针对今天的答辩，我对我的开题报告进行了修改，以下是我的修改过程

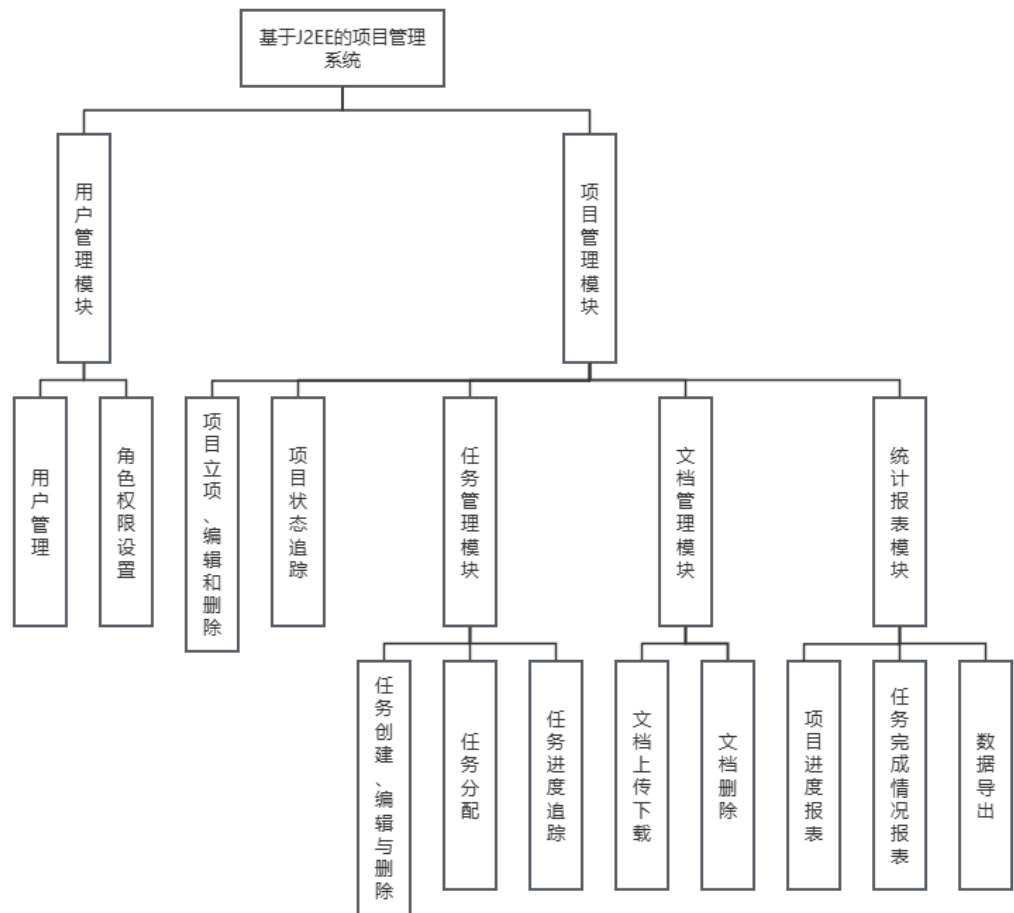
1. 老师你们说我的研究内容和研究现状，我当时写了很多，你们说我是用的 ai，我承认我当时内容进行分点和扩展使用了 ai，因为我当时稿子写出来，感觉内容不符合规范，所以将写的内容用 ai 跑了一遍，但是里面的素材全是我自己去论文里面查找找到的，不是 ai 直接生成的，我当时只是用 ai 对素材进行了排版和扩写处理操作，我也保留了原稿，因为答辩时说我这部分有问题，所以我将原稿搬到了现在的开题报告里
2. 当时的我将功能流程图和功能设计放到了实施方案里，但是老师你们告诉我这样是不对的，所以第 2 个改动点就是将功能设计图搬到了研究内容里
3. 当时我答辩的时候，有位老师指出了我论文的格式问题，说我的论文各个部分格式不统一，间隔不一样，所以我第三个修改点就是，对格式进行了全面的重排，保证各个部分的格式统一，间隔一致，风格排版一致
4. 当时答辩的时候，老师你们对我的研究内容，也就是系统的功能提出了很多修改意见，比如第一个问题，你的项目功能和任务功能是什么关系，为什么要并排放？当时的图像如图

老师你们指出，我的任务功能在构想上应该是属于项目管理模块的，但是在功能流程图里，我将他们并列了，这一点是不合理的，因为功能流程图应该正确指出功能之间的关系，但是我的流程图很明显这样是不对的。

于是现在我将其修改好了
这是现在的功能流程图
